PROJET D'AMÉNAGEMENT DU FUTUR CENTRE-VILLE DE RÉMIRE- MONTJOLY

DOSSIER DE DEMANDE D'AUTORISATION
ENVIRONNEMENTALE
RÉPONSES À LA 2^{ÈME} DEMANDE DE COMPLÉMENTS FORMULÉE
PAR LA DGTM

19 décembre 2025

Figure 1 : Localisation des piézomètres

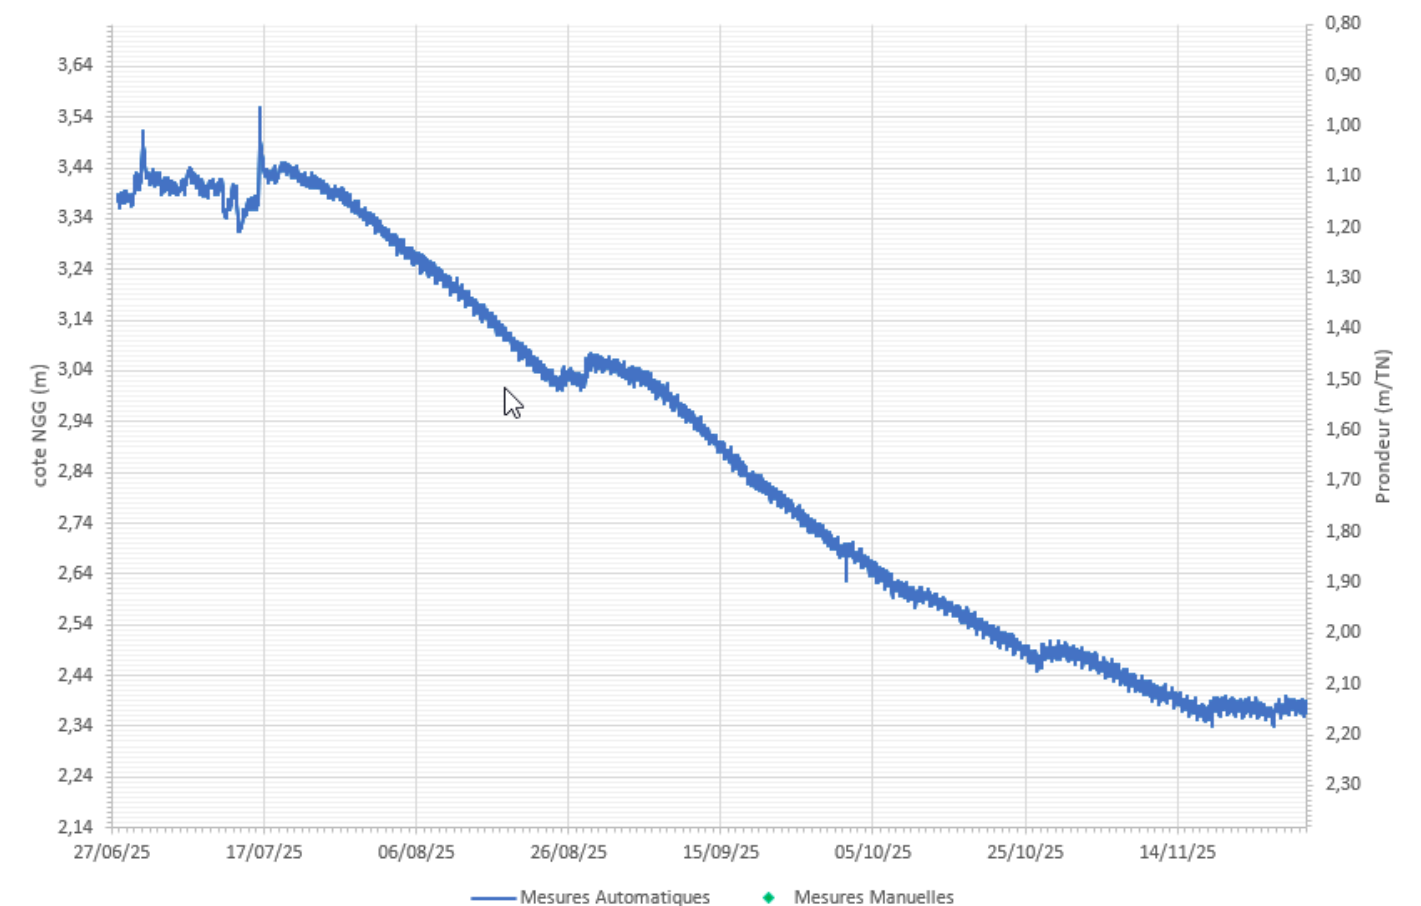
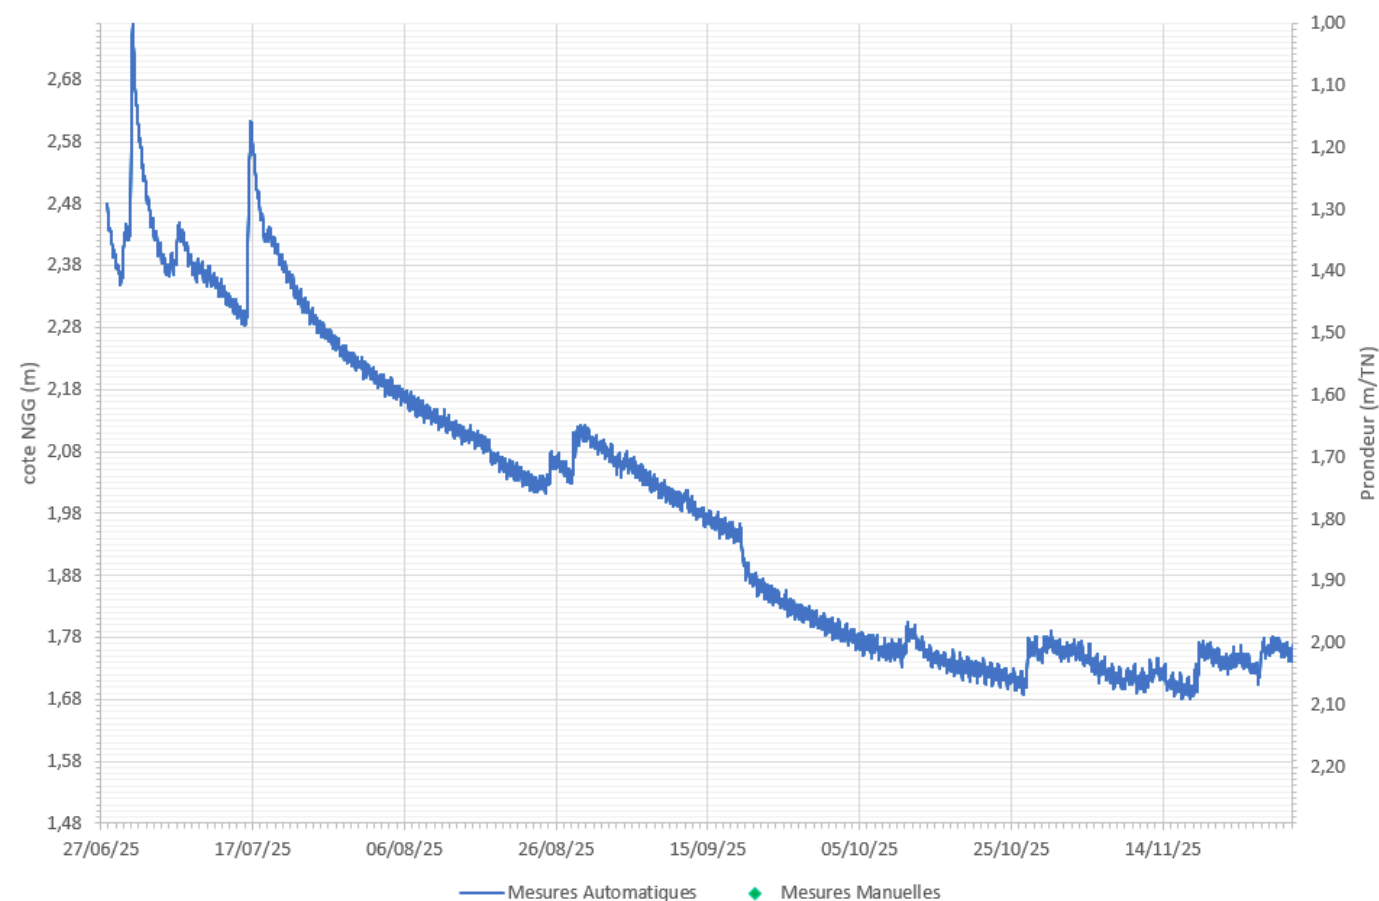
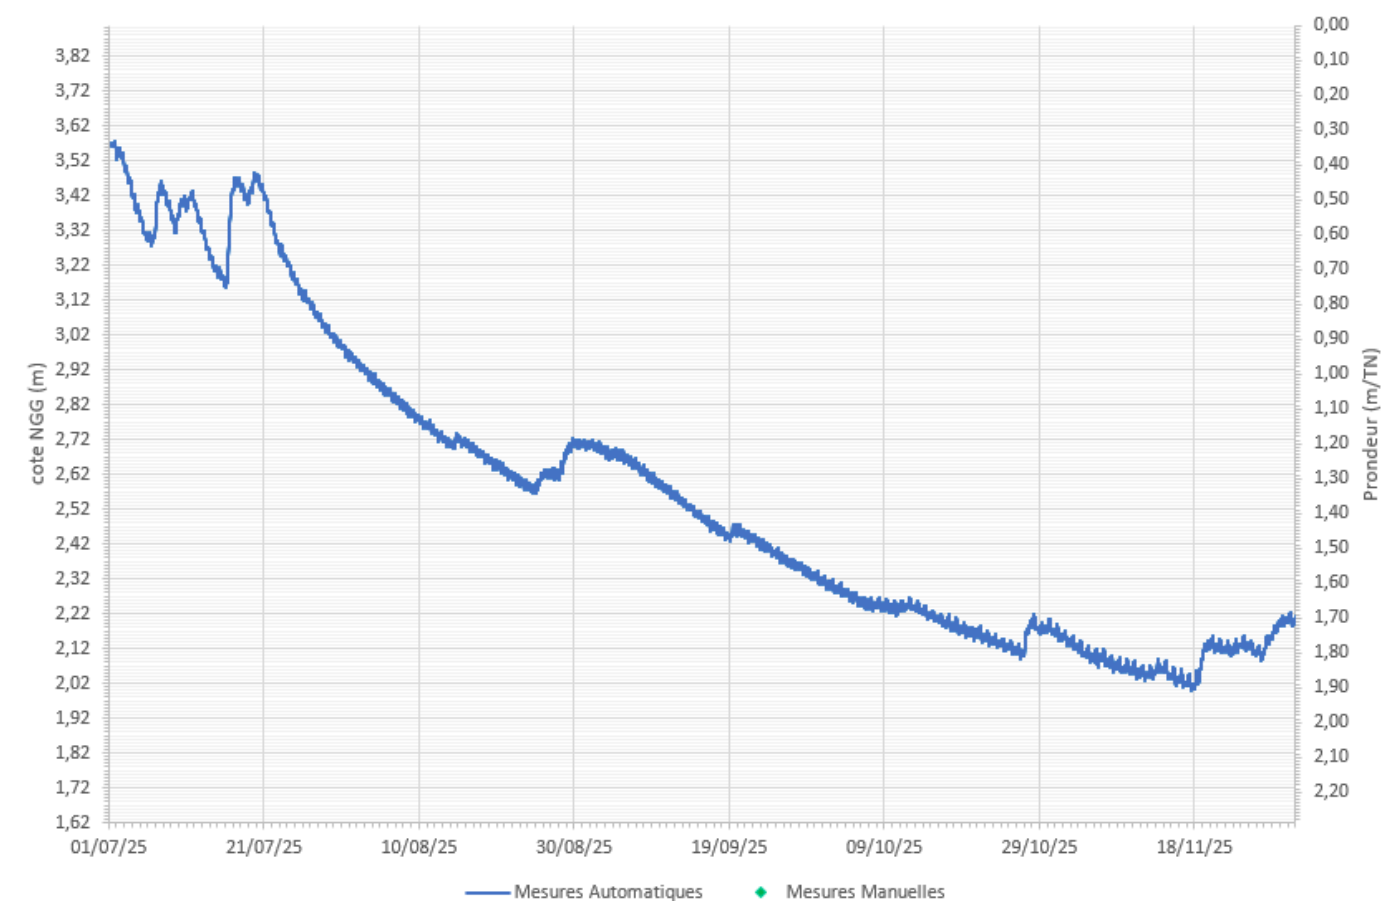
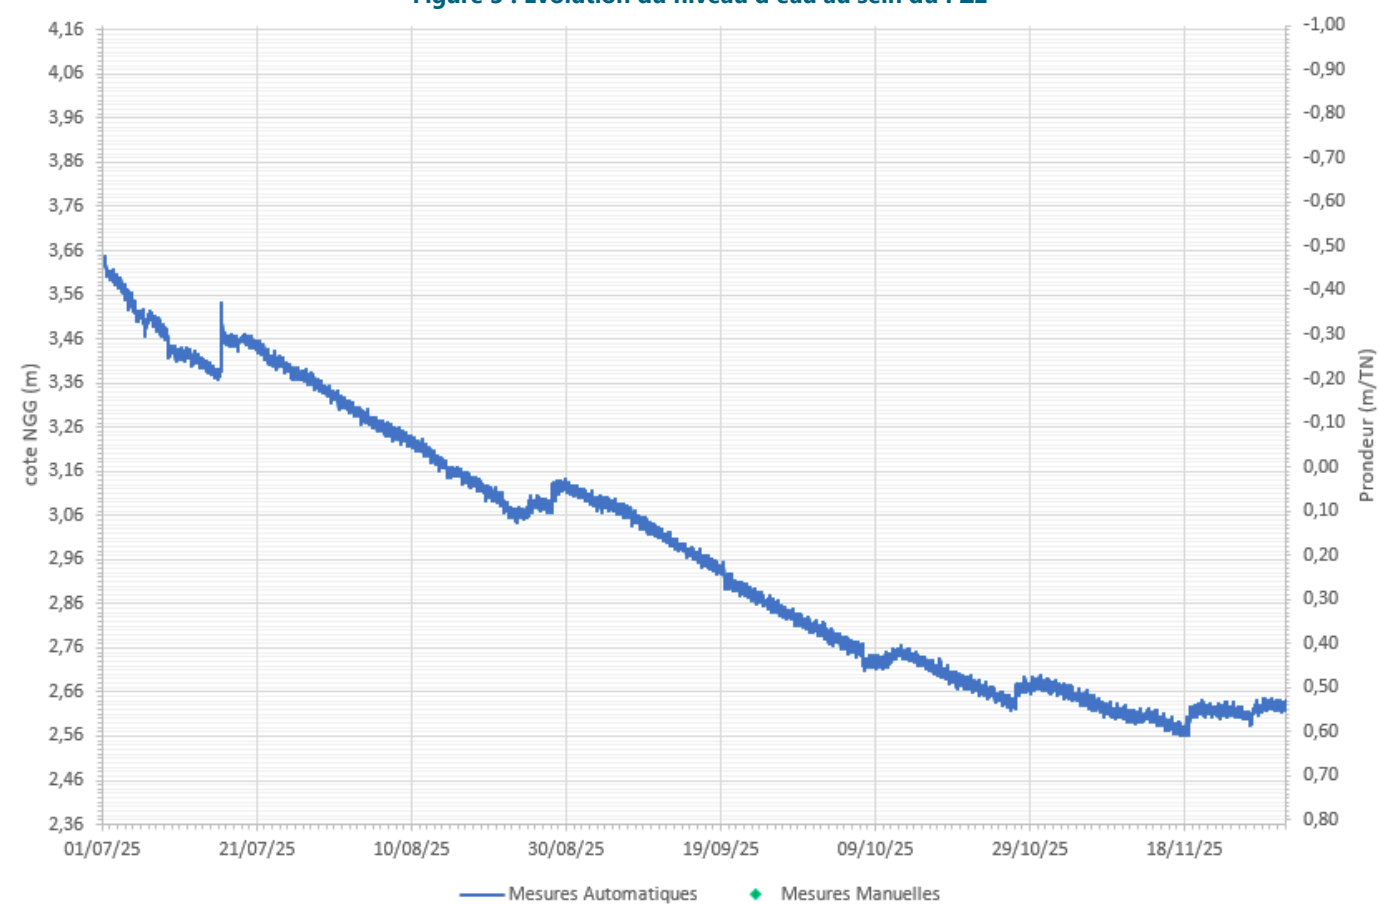
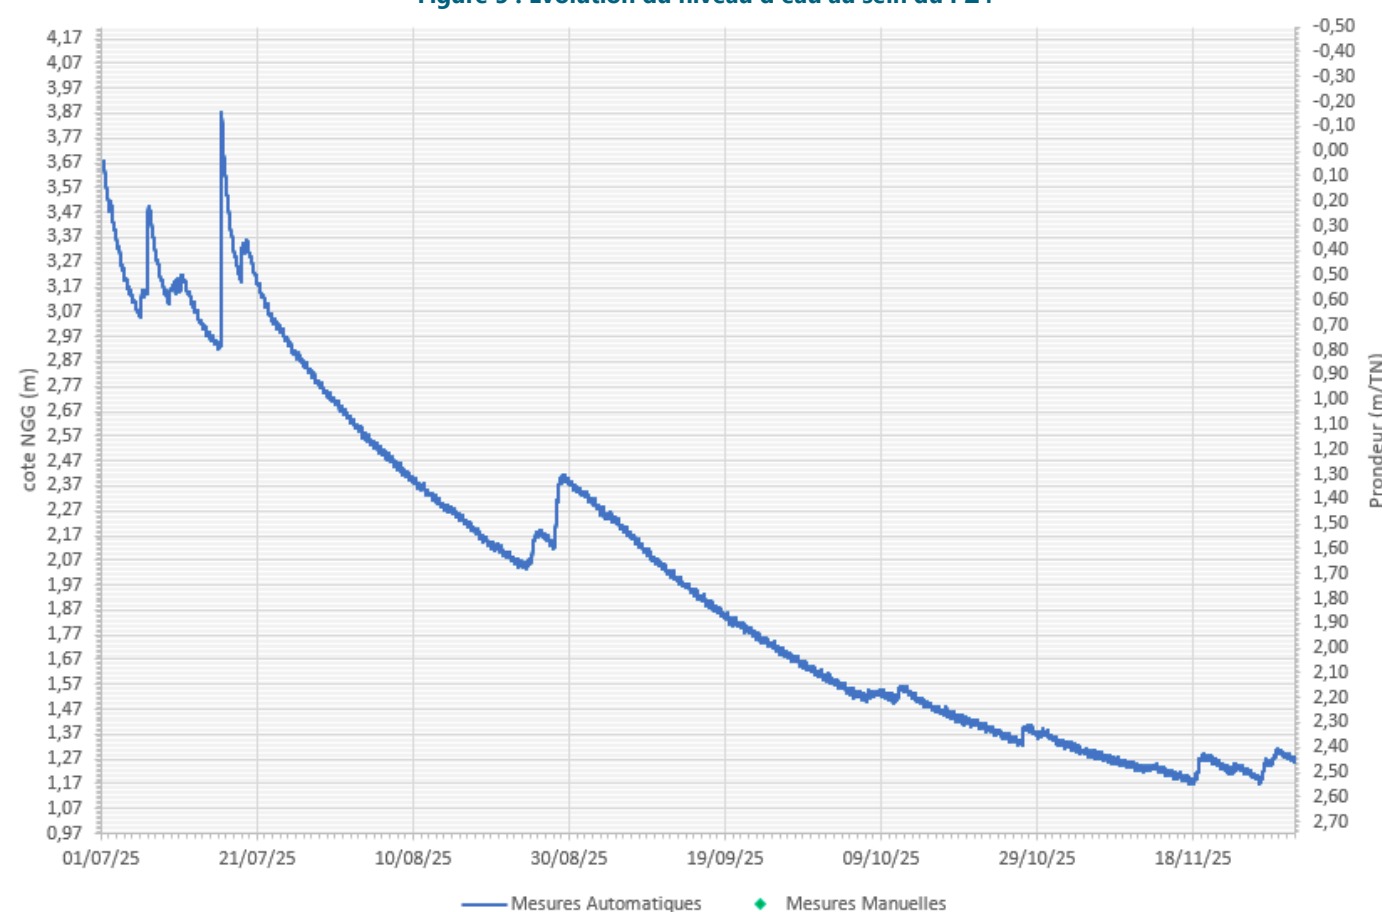
Les premiers résultats de l'étude géotechnique couvrant la saison des pluies 2025 doivent apparaître dans le dossier. L'examen des impacts du projet ne peut pas être complet sans les résultats de cette étude.

Une étude piézométrique a été réalisée sur la période du 27 juin 2025 au 1 décembre 2025. 5 piézomètres ont été mis en place selon le plan d'implantation suivant :

Les plus hauts niveaux de nappes sur cette période sont les suivants :

Piézomètre	Niveau NGG (m)	Niveau par rapport au TN (m)
PZ1	3,56	-0,96
PZ2	2,78	-1
PZ3	3,65	+0,48
PZ4	3,57	-0,33
PZ5	3,88	+0,16

Figure 8 : Localisation du poste de refoulement à créer dans le cadre du projet (source : GTI, 2025)

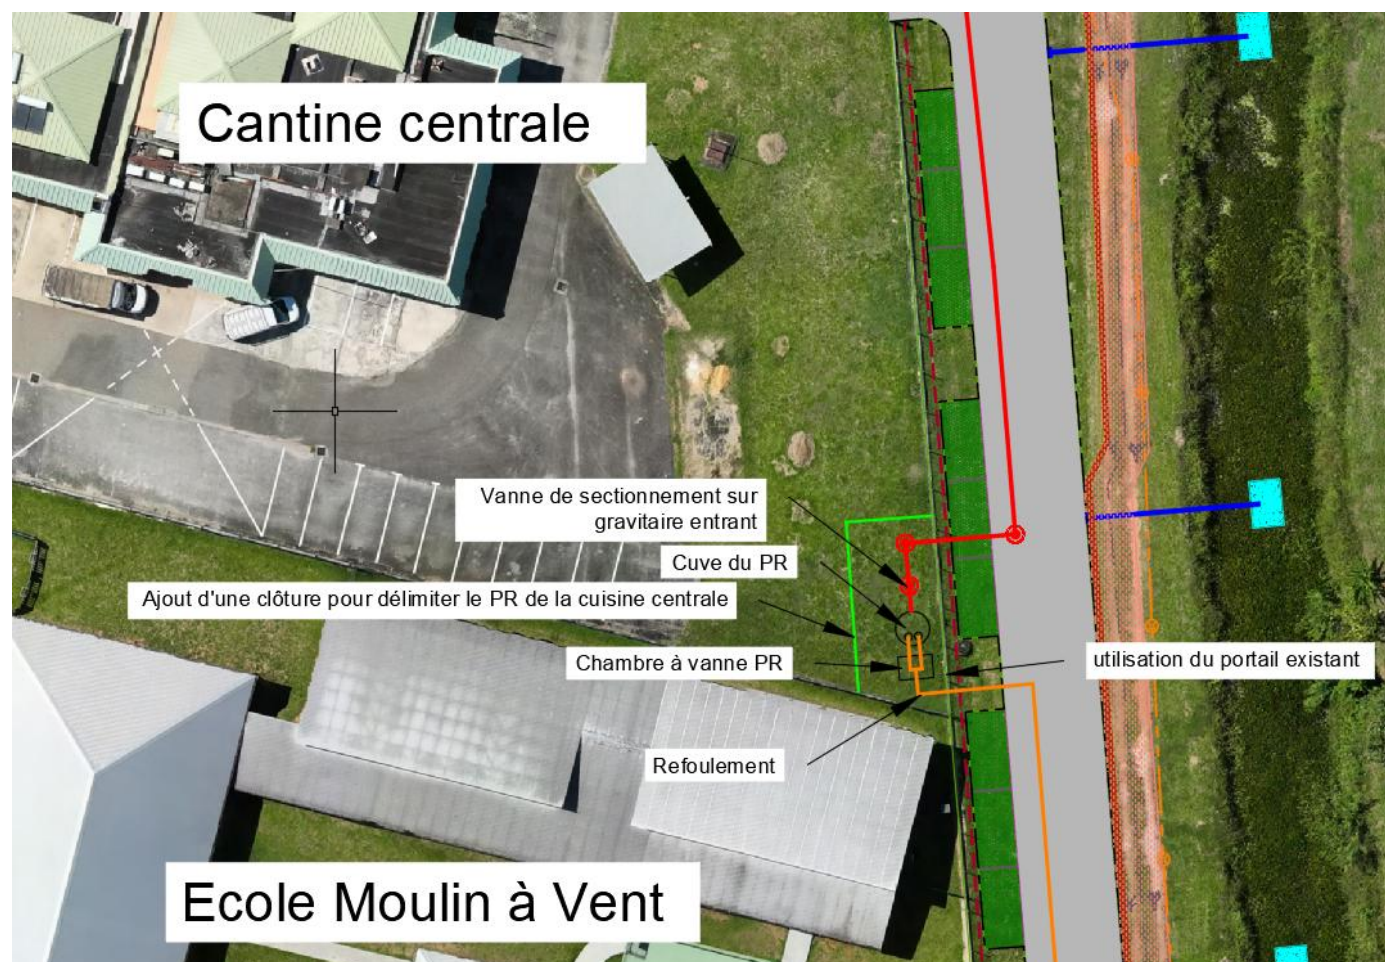
Il est demandé un courrier du gestionnaire de la station d’assainissement autorisant le raccordement du projet à la station de lagunage qui précisera à l’état raccordé la capacité restante de la lagune.

Le réseau d’assainissement sera de type collectif. Il collectera l’ensemble des eaux usées des futurs îlots du projet et proposera un collecteur gravitaire sur les axes de voiries repris pour les quartiers existants avoisinants en vue d’extension de l’assiette de raccordement collective. Le réseau sera raccordé à la lagune Lacroix. Un accord de principe a été acté avec la CACL, qui confirme que la lagune est bien capacitaire. Un courrier d’engagement de la part de la commune de Rémire-Montjoly sur ce volet est donné en annexe du présent document. L’ensemble des eaux usées du projet seront refoulées vers la lagune grâce à la mise en place d’un nouveau poste de refoulement à proximité de celui de la CACL, dans l’enceinte de la cuisine centrale. Une canalisation sera créée sur 3,5 km, le long de l’avenue Gustave Charlery, la rue des Frères Farlot, l’avenue Gaston Monnerville et la RD24. La durée des travaux pour la mise en place du poste de refoulement et de la canalisation est estimée à 10 mois, pour un total de 1,9 millions d’euros :

Les caractéristiques ainsi que la localisation du poste de refoulement à créer sont données sur le tableau et la figure suivants.

Nom du poste de refoulement		PR Cœur de ville
Bassin versant gravitaire	Population (EH)	3187
	Débit moyen (m3/h)	19,92
	ECP (m3/h)	5,98
	Cp	2,56
	Débit pointe (m3/h)	57,02
Bassin versant refoulement	Population (EH)	333
	Débit pompe (m3/h)	9
Bassin global	Population tot (EH)	3520
	Débit moyen général(m3/h)	22,00
	Débit pointe total (m3/h)	66
	Débit pompe (m3/h)	66
	Charge DBO5 (kg/j)	211,2
Dim PR	Longueur de refoulement (ml)	3500
	Diamètre refoulement (mm)	160
	Cote fil d'eau d'arrivée gravitaire (mNGG)	0,55
	Cote du TN au niveau du poste de refoulement (mNGG)	3,67
	Cote du haut de cuve (mNGG)	3,77
	Cote fil d'eau de rejet (mNGG)	7,65
	Nombre de démarrages horaires min par pompe	6
	DN cuve proposée (m)	2,2
	Hauteur de marnage calculée (m)	0,36
	Hauteur cuve proposée (m)	4,50
Caract. refoulement	HMT calculée (m)	43,53
	Temps de séjour (h)	2,48
	Vitesse instantanée (m/s)	1,17

Figure 110 : Parcelles cibles de la compensation (source : Biotope, 2025)

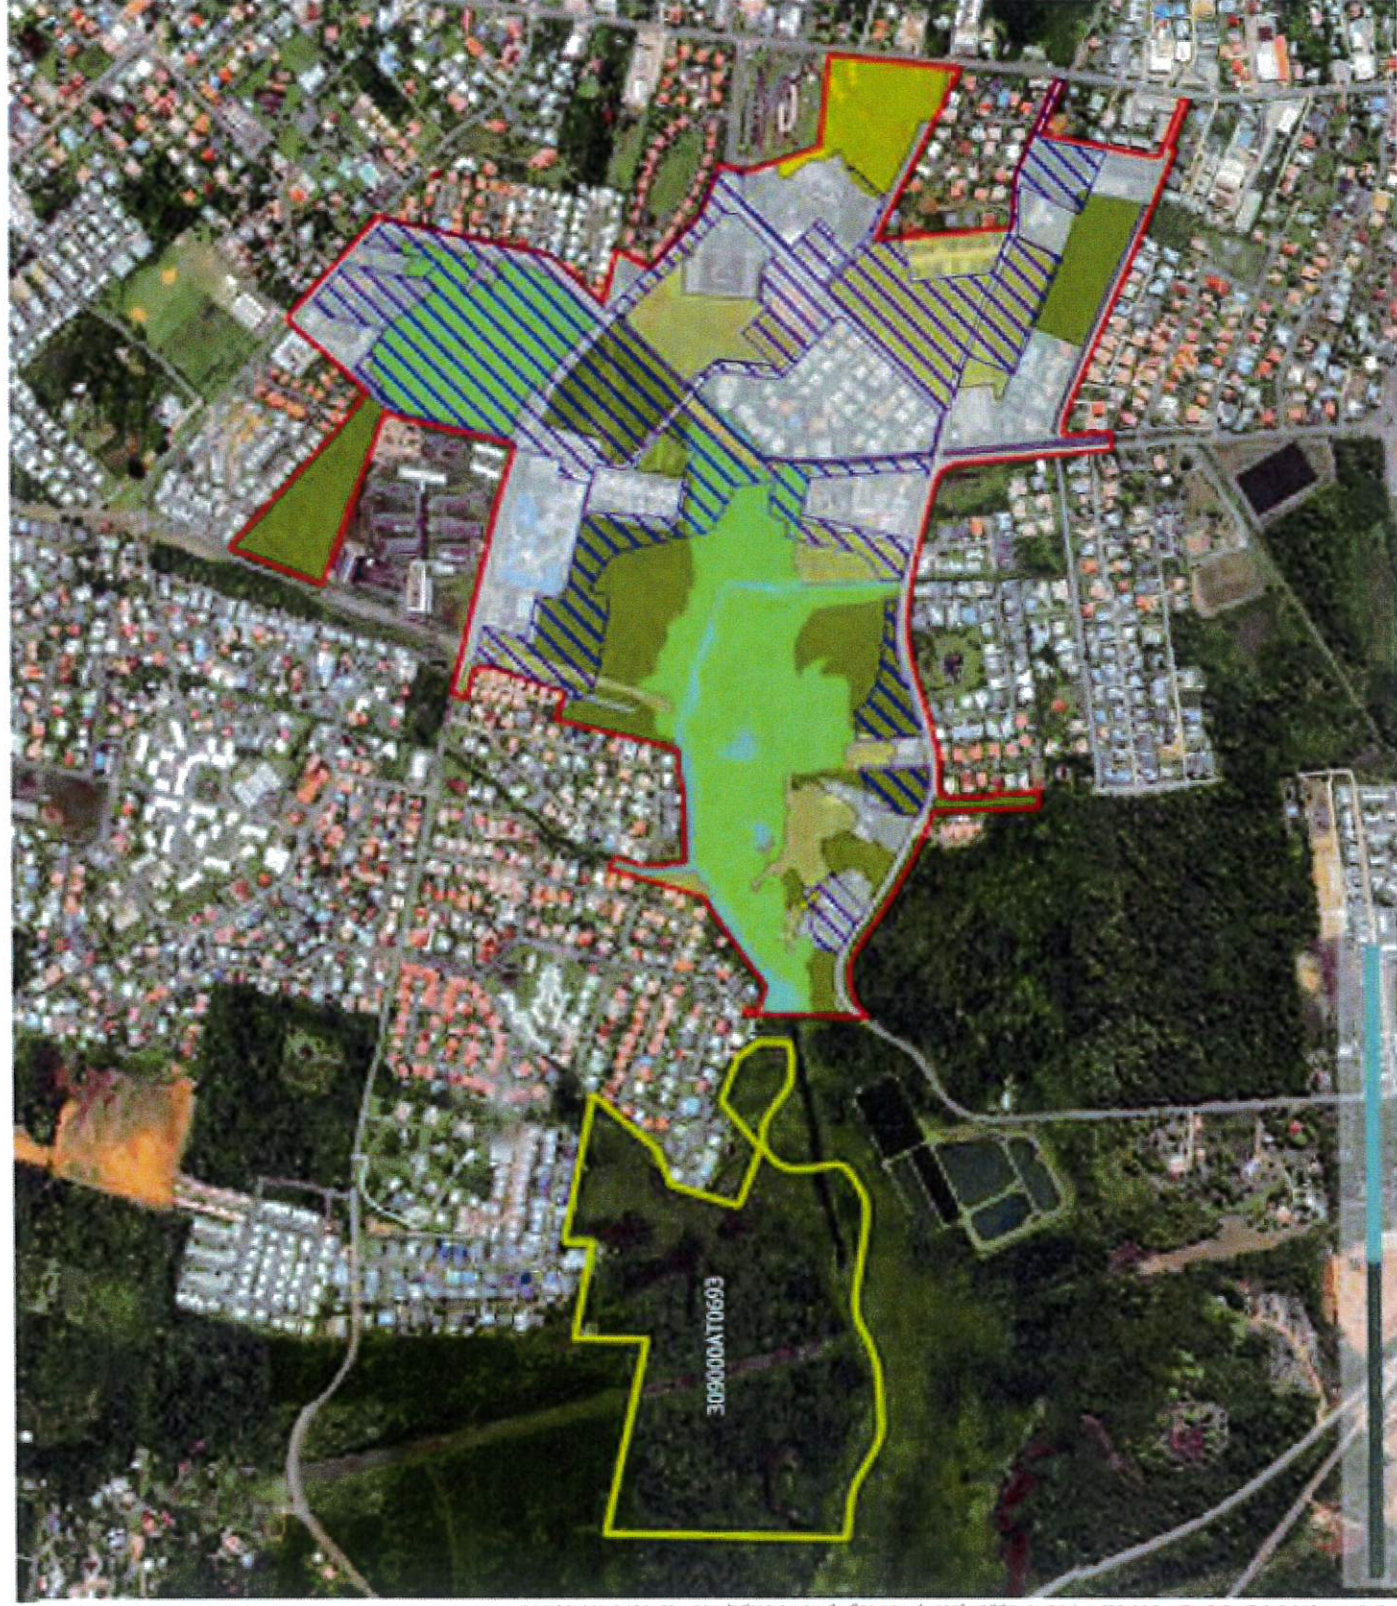
→ Les images aériennes récentes montrent la création d'une piste qui traverse la parcelle prévue pour la compensation. En se référant au principe de gain de biodiversité, principe fondamental d'une mesure compensatoire, il est demandé au pétitionnaire d'inclure dans sa mesure, la renaturation de la piste.

→ Quel sera le type d'aménagements prévu ? La surface de ces aménagements doit être indiquée. Il est rappelé que l'objectif de la mesure compensatoire est l'absence de perte nette de biodiversité. La parcelle de compensation doit être réhabilitée et sanctuarisée. Il ne peut être toléré la construction d'aménagements et le déroulement d'activités sur un tel site, dont l'objectif est de compenser les impacts du projet sur l'environnement. La création d'aménagements ne semble pas indispensable d'autant qu'elle pourrait entraîner le dépôt d'un nouveau dossier loi sur l'eau au vu de la zone concernée.
